Fiche Signalétique/sécurité vélos : Du conservatoire des arts à la Place Gambetta le long de l'aude

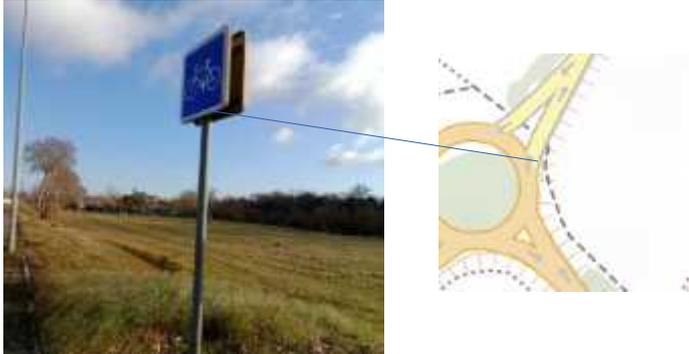
constat	Commentaire et proposition
<p>Remarques générales : il y a un mélange entre panneaux voie verte et aménagement cyclable. S'agissant d'un aménagement en propre pour piétons et vélos, les panneaux voie verte sont à utiliser.</p>	
	<p>Panneau d'aménagement cyclable situé au niveau du Pont de Garigliano, non cohérent avec ceux qui suivent (panneaux voie verte) jusqu'au Pont vieux</p> <p>Un panneau directionnel supplémentaire serait bienvenu (ex : direction Cité-Pont vieux, Centre ville)</p> 
	<p>Panneau incompréhensible, à remplacer par un panneau voie verte</p>

4 panneaux successifs sur environ 200 mètres laissent penser à la présence d'une bifurcation de la voie verte puis d'un aménagement cyclable en direction de l'avenue d'Iena

Le 3ème panneau envoie sur le trottoir en direction de l'avenue d'Iena, sans autres explications, cela n'a pas de sens : il n'y a ni aménagement cyclable, ni destination après ce panneau, et est potentiellement dangereux (risque de chute à partir du trottoir sur la chaussée)

Le 4ème panneau n'a aucun sens : il marque la fin d'un aménagement cyclable (bande/piste) qu'il n'y a pas.

Il faut supprimer ces panneaux, ou faire un vrai aménagement cyclable sur cette rue, avec jonction avec la voie verte entourant la Bastide.

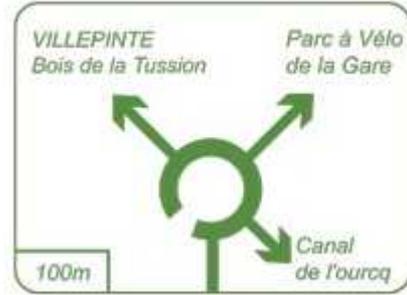
Les panneaux de desserte des habitations pourraient être remplacés par des panneaux plus cohérents

Rien ne justifie ce panneau.
En toute cohérence la voie verte va jusqu'au Pont Vieux

Le panneau situé au niveau du parking de l'hotel Tribe est plus cohérent
A cet endroit, une signalétique directionnelle serait bienvenue afin de diriger les cyclistes allant vers la cité ou vers la place Gambetta

De la sortie de la voie verte à la rue des Calquières, le trajet n'est pas sécurisé, seuls quelques marquages au sol sont présents.

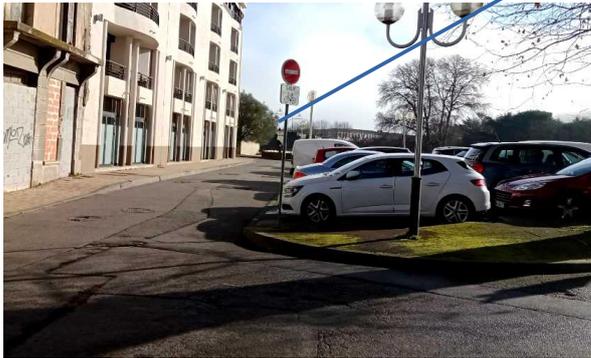
Or la rue des 3 couronnes est à sens unique, les vélos sont à contresens : rien n'indique aux voitures le risque de rencontrer un vélo. Il y a la place pour une bande cyclable qui sécuriserait, ou a minima au début de la rue des 3 couronnes, le panneau bleu indiquant la présence de cyclistes comme c'est le cas Rue des Calquières

Dans le sens inverse, rue des 3 couronnes, rue de la crèche, voie verte, la signalétique mérite également d'être renforcé et sécuriser l'atteinte de la voie verte.

Le panneau directionnel vert placé à l'entrée du Pont Vieux est peu explicite, il pourrait indiquer la direction de la cité, et un autre la direction du centre ville

Passage vers la place Gambetta peu sécurisé (pas de signalétique, pas de feux, pas de panneaux) et potentiellement dangereux tant pour les cyclistes et les piétons, un feu à boutons serait bienvenu ou à minima des panneaux de traversée piétons/cyclistes

Panneau directionnel qui mériterait d'être plus explicite
(ex indication direction centre ville/gare/canal du midi)
